IOP N° 18.013/2017

OFICIO N° 3804

Adjunto remito para su conocimiento y fines pertinentes, Informe Final N° 499, de 2017, debidamente aprobado, sobre Inspección de Obra Pública al contrato: "Construcción Complejo Penitenciario Femenino Arica".

**INFORME FINAL N° 499, DE 2017, SOBRE
INSPECCIÓN A LA OBRA: "CONSTRUCCIÓN COMPLEJO PENITENCIARIO
FEMENINO ARICA".**

Fotografía N° 7, deformación viga en módulo de reclusión tipo rac, eje 20, entre ejes J y G (Nivel 1). 25 de mayo de 2017.

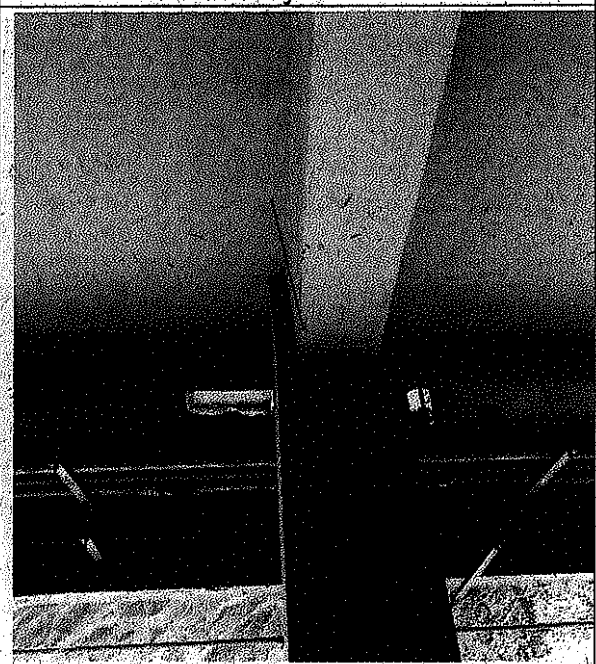
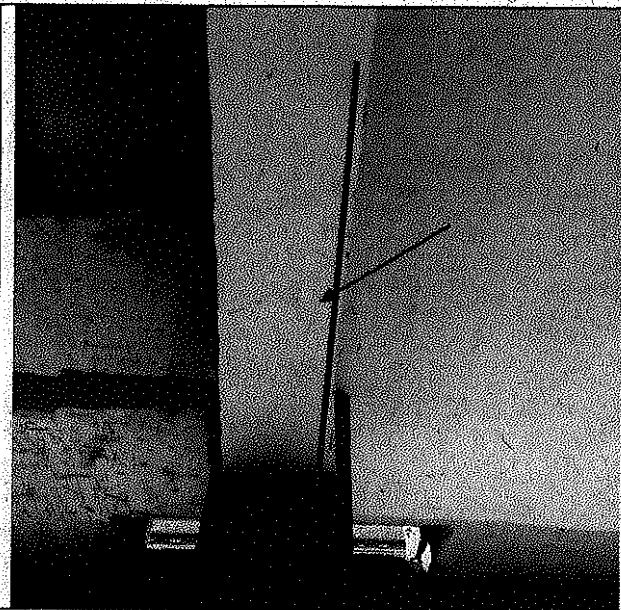
N°	PARTIDA/ ACTIVIDAD /MATERIA	DETALLE	HALLAZGO	NORMA VULNERADA	RESPALDO	RESPUESTA DEL SERVICIO	CONCLUSIÓN
2	2.3.2.1.3. Vigas de hormigón armado.	Deformación en la sección de vigas.	En visita a terreno realizada el día 25 de mayo de 2017, se verificaron diferencias de plomo y/o desaplomes en vigas de la estructura del módulo de reclusión tipo rac, según lo señalado en el anexo N° 2.	especificaciones, donde se sostiene, en lo que interesa, que en la colocación del hormigón se deben utilizar los equipos adecuados y el uso de los procedimientos necesarios para mantener la homogeneidad del hormigón y asegurar la continuidad y monolitismo de los elementos estructurales.	Fotografías N°s. 7 a 9 del anexo N° 3.	Al respecto, la autoridad del servicio reconoce la existencia de desaplome en vigas, agregando que la inspección fiscal instruyó al contratista	En este punto, al igual que en la observación anterior, la dirección regional acredita tanto los procedimientos, como la efectividad de las reparaciones para las

N°	PARTIDA/ ACTIVIDAD /MATERIA	DETALLE	HALLAZGO	NORMA VULNERADA	RESPALDO	RESPUESTA DEL SERVICIO	CONCLUSIÓN
				<p>mediante los procedimientos necesarios para mantener las dimensiones y la forma geométrica de los elementos a hormigonar. A lo anterior, se suma lo señalado en el numeral 2.5 de las especificaciones técnicas aplicables al contrato, que indica que los moldajes serán de madera, metálicos o una combinación de ambos, debiendo asegurar una superficie de terminación adecuada y ser capaces de soportar las cargas derivadas de su peso propio y de presión del hormigón fresco.</p>		<p>llevar a cabo la reparación de éstos, lo cual indica, se encuentra documentado según no conformidad N°s 15 y 16.</p>	<p>deformaciones de las vigas advertidas, debiendo subsanarse la objeción.</p>

Fotografía N° 10, vista transversal de enfierradura expuesta por segregación en viga ubicada en módulo de reclusión tipo rac, eje K, entre ejes 22 y 21 (Nivel 1). 25 de mayo de 2017.

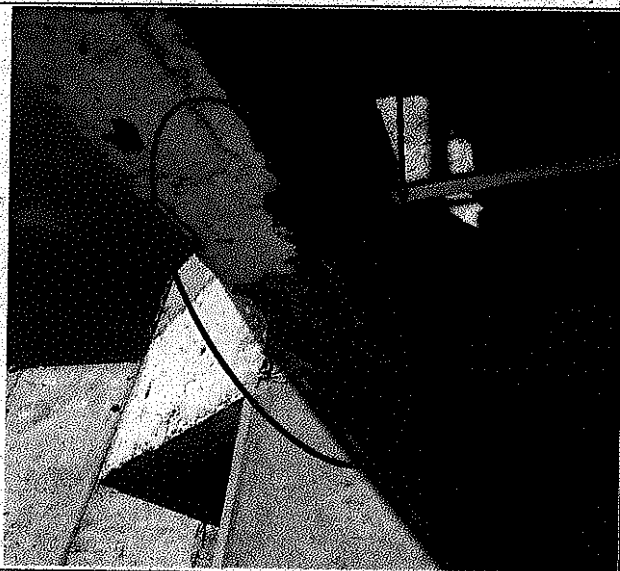
N°	PARTIDA/ ACTIVIDAD /MATERIA	DETALLE	HALLAZGO	NORMA VULNERADA	RESPALDO	RESPUESTA DEL SERVICIO	CONCLUSIÓN
3		Enfierradura a la vista.	En visita a terreno realizada el día 25 de mayo de 2017, se advirtió que en viga ubicada en módulo de reclosión tipo rac, eje K, entre ejes 22 y 21 (Nivel 1), se encontraba la enfierradura a la vista, producto de segregación del hormigón.	Lo anterior se contrapone a lo prescrito en las letras d, del ítem 10.1, y c) del numeral 11.1, de la aludida norma chilena N° 170 Of 85, que señalan que la colocación y la compactación del hormigón se debe efectuar con los equipos adecuados y mediante los procedimientos necesarios para evitar desplazamientos y deformaciones de las armaduras, rodeándolas en forma continua.	Fotografías N°s. 10 y 11 del anexo N° 3.	En su respuesta, la autoridad del servicio reconoce la existencia de enfierradura a la vista, añadiendo que la inspección fiscal instruyó al contratista llevar a cabo la reparación de ésta, lo que se documenta según conformidad N° 11.	Dados los antecedentes aportados por la Dirección Regional de Arquitectura, y comprobada la reparación pertinente, a través de documentación técnica y gráfica, se da por subsanada la observación.

Fotografía N° 18, fisuras en superficie afinada de losas ubicadas en celdas de módulo de reclusión tipo rac. 27 de abril de 2017.

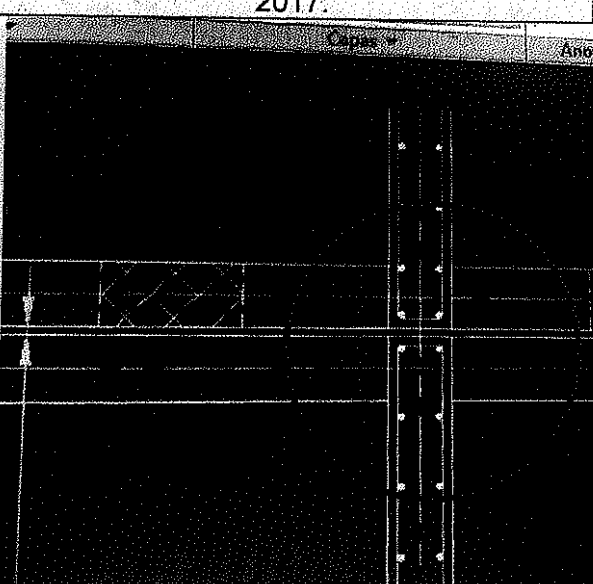
N°	PARTIDA/ ACTIVIDAD /MATERIA	DETALLE	HALLAZGO	NORMA VULNERADA	RESPALDO	RESPUESTA DEL SERVICIO	CONCLUSIÓN
5	Losas con pavimento afinado.	Fisuras en losas.	En gran parte de las celdas ubicadas entre segundo y cuarto nivel del módulo de reclusión tipo raç, se advirtieron fisuras en la superficie afinada de las losas.	Lo anterior evidencia que no se llevó a cabo un correcto procedimiento de curado, acorde a lo dispuesto en el numeral 12 (Protección y curado) de la anotada norma chilena N° 170 Of 85, donde se establecen las condiciones y métodos para evitar la pérdida del agua del hormigón, impedir cambios bruscos de su	Fotografías N°s 17 y 18 del anexo N° 3.	llevar a cabo las repara- ciones corres- pondientes, las cuales se encuentran documentadas según no conformidades N°s 10 y 22.	En atención a lo esgrimido por ese servicio en su respuesta, en relación a la formulación de un procedimiento de reparación de las fisuras detectadas durante la fiscalización y cualquier otra que no se haya visualizado en su oportunidad, así como de la documentación

Fotografía N° 2, detalle control de
mantención extintor. 25 de abril de 2017.

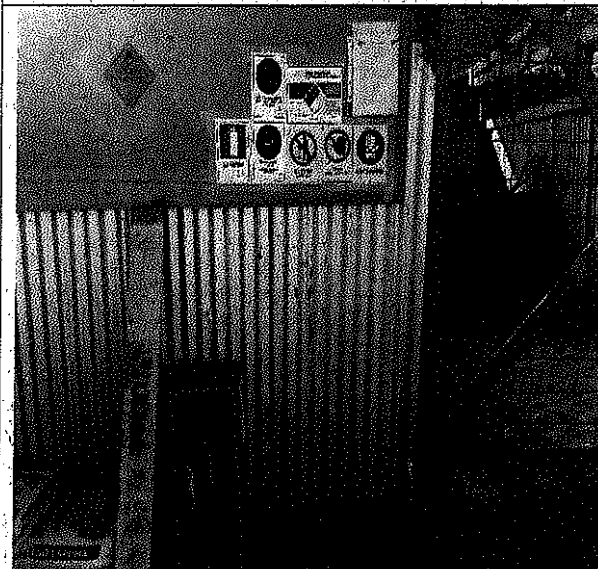
N°	PARTIDA/ ACTIVIDAD/ D/ MATERIA	DETALLE	HALLAZGO	NORMA VULNERADA	RESPALDO	RESPUESTA DEL SERVICIO	CONCLUSIÓN
1	Prevención de incendios.	Extintor de incendio sin mantenimiento.	Se verificó en visita a obra, realizada el 25 de abril de 2017, que el extintor instalado junto a la bodega de sustancias peligrosas, no contaba con la mantención correspondiente, como consta en su etiqueta, la cual señala como fecha de la próxima revisión el mes de marzo de 2017.	Lo señalado incumple lo indicado en el artículo 51 del decreto N° 594, de 1999, del Ministerio de Salud, que aprueba reglamento sobre condiciones sanitarias y ambientales básicas en los lugares de trabajo, que establece que estos equipos deberán ser sometidos a revisión, control y mantención preventiva según normas chilenas oficiales, realizada por el fabricante o servicio técnico, por lo menos una vez al año, haciendo constar esta circunstancia en el rótulo	Fotografías N°s. 1 a 3 de anexo N° 4.	El servicio señala en su respuesta que el día 25 de abril de 2017, en el área destinada a bodega de sustancias peligrosas, el extintor de incendios estaba sin mantención. Luego, indica que la inspección fiscal instruyó al contratista subsanar lo observado, ante lo cual se corrige lo advertido, entregando informe de	Atendida la respuesta de la autoridad de ese servicio, cabe dar por subsanada la observación, por cuanto como se respalda se adjuntan antecedentes gráficos e informe suscrito por los profesionales responsables sobre la materia, incluyendo la inspección fiscal del contrato, los cuales permiten verificar las medidas correctivas ejecutadas. Ahora bien,

N°	PARTIDA ACTIVADA D/ MATERIA	DETALLE	HALLAZGO	NORMA VULNERADA	RESPALDO	RESPUESTA DEL SERVICIO	CONCLUSIÓN
				correspondiente, a fin de verificar sus condiciones de funcionamiento. Asimismo, la IFO no aplicó sanciones conforme lo establece el numeral 9.2, de Bases de Prevención de Riesgos Laborales para Contratos de Ejecución y de Concesiones de Obras Públicas, de la resolución N° 258, de 2009, sobre Bases Administrativas para Contratos de Obras Públicas, Construcción y Conservación, de la Dirección General de Obras Públicas, que en su literal iii), preceptúa, en lo que interesa, que el		subsananación de observaciones.	dado que el hecho advertido fue detectado por personal de esta Entidad de Control, el que fue conocido por ese servicio en virtud del preinforme de observaciones de 20 de julio de 2017, y consecuencia de ello la inspección fiscal instruyó su corrección, a través del folio N° 7, de 26 de julio de igual anualidad, del libro de obras N° 3, la cual fue ejecutada por la empresa constructora, lo que

Fotografía N° 5, malla mosquitera rota.
26 de mayo de 2017.

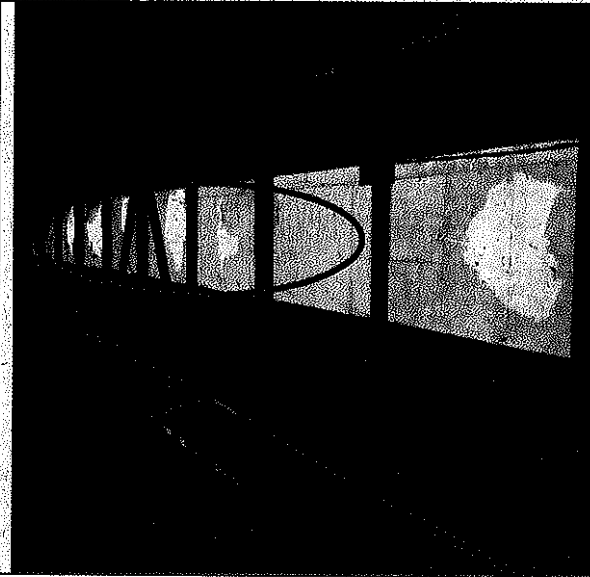
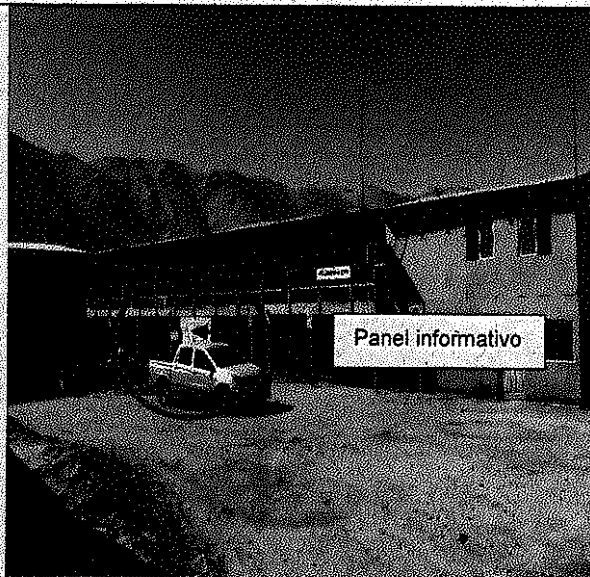
N°	PARTIDA/ ACTIVIDAD D/ MATERIA	DETALLE	HALLAZGO	NORMA VULNERADA	RESPALDO	RESPUESTA DEL SERVICIO	CONCLUSIÓN
2	Higiene.	Malla mosquitera en comedor trabajadores	Se advirtió que el comedor dispuesto para el consumo de alimentos para los trabajadores, no obstante cuenta con un sistema de protección que impide el ingreso de vectores, compuesto por mallas mosquiteras dispuestas en ventanas del recinto, se verifica que estas se encuentran rotas en varios puntos.	Lo anterior no se ajusta a lo señalado en el artículo 28 del nombrado decreto N° 594, como así tampoco a lo establecido en el literal iii), del numeral 9.2, de Bases de Prevención de Riesgos Laborales para Contratos de Ejecución y de Concesiones de Obras Públicas, de la resolución N° 258 de 2009.	Fotografías N°s. 4 y 5 de anexo N° 4.	En su respuesta, la autoridad del servicio señala que efectivamente la malla se encontraba rota en varios puntos. Enseguida, agrega que a requerimiento de la inspección fiscal, el contratista procedió a corregir el alcance, entregando informe de subsanación	eventual incumplimiento por parte del contratista. En consideración a que la malla mosquitera fue reemplazada y cuya acreditación es debidamente presentada, es pertinente dar por subsanada la observación. En cuanto a la no aplicación de sanciones conforme lo establecido en el literal iii), del numeral 9.2, de las aludidas Bases de Prevención de Riesgos Labora-

Fotografía N° 6, inexistencia de letrero índice UV, 28 de abril de 2017.

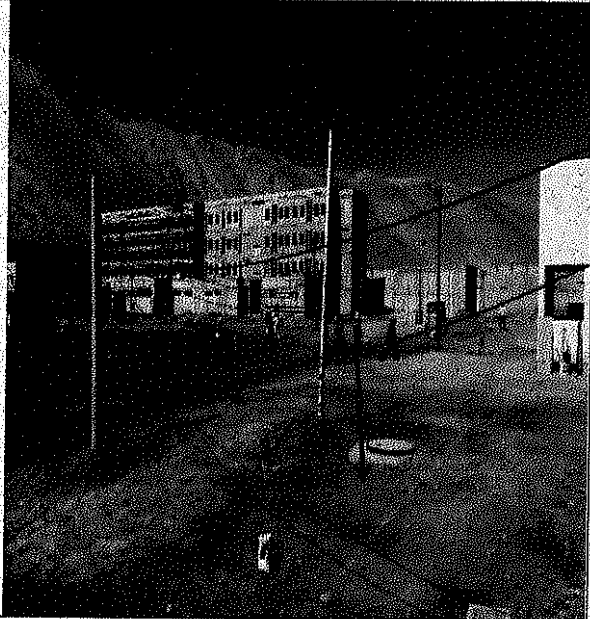
N°	PARTIDA/ ACTIVIDAD/ D/ MATERIA	DETALLE	HALLAZGO	NORMA VULNERADA	RESPALDO	RESPUESTA DEL SERVICIO	CONCLUSIÓN
3	Índice UV	Letrero informativo en obra.	Se constató en visita de 28 de abril de 2017, que no se encontraba expuesto en la instalación de faenas, el	Lo expuesto lo transgrede establecido en la letra b) del artículo	Fotografías N° 6 de anexo N° 4.	Al respecto, la autoridad del servicio indica que	les para Contra- tos de Ejecución y de Concesio- nes de Obras Públicas, y considerando que la corrección de lo expuesto se instruyó a través del folio N° 7 del antes citado libro de obras, lo que fue acatado y confirmado mediante el anotado folio N° 8, se concluye en los mimos términos de la observación anterior. Atendido que el referido letrero fue instalado, se debe dar por

N°	PARTIDA/ ACTIVIDAD/ D/ MATERIA	DETALLE	HALLAZGO	NORMA VULNERADA	RESPALDO	RESPUESTA DEL SERVICIO	CONCLUSIÓN
			<p>letrero que señala los índices de radiación solar a los que están expuestos los trabajadores de la obra, constatóndose sólo la presencia de panel informativo de comité paritario y de prevención de riesgos.</p>	<p>109b, del citado decreto N° 594, que preceptúa que se deberá publicar diariamente en un lugar visible el índice UV estimado, señalado por la Dirección Meteorológica de Chile y las medidas de control que se deben aplicar, incluidos los elementos de protección personal. Igualmente el IFO no contempló las sanciones establecidas en el literal iii), del numeral 9.2, de Bases de Prevención de Riesgos Laborales para Contratos de Ejecución y de Concesiones de Obras Públicas, de la</p>		<p>efectivamente, el día 28 de abril de 2017, no se encontraba el letrero que señala los índices de radiación solar. Agrega, que a requerimiento de la inspección fiscal, el contratista procedió a subsanar el alcance, entregándose informe de subsanación de observaciones.</p>	<p>lo superado objetado. Respecto de la no aplicación de sanciones, es dable señalar que ese servicio deberá evitar su ocurrencia en lo sucesivo, debiendo actuar conforme el criterio expuesto en las conclusiones de los numerales 1 y 2 del presente acápite, donde igualmente se verifican las mismas condiciones de instrucción y acatamiento de la medida correctiva.</p>
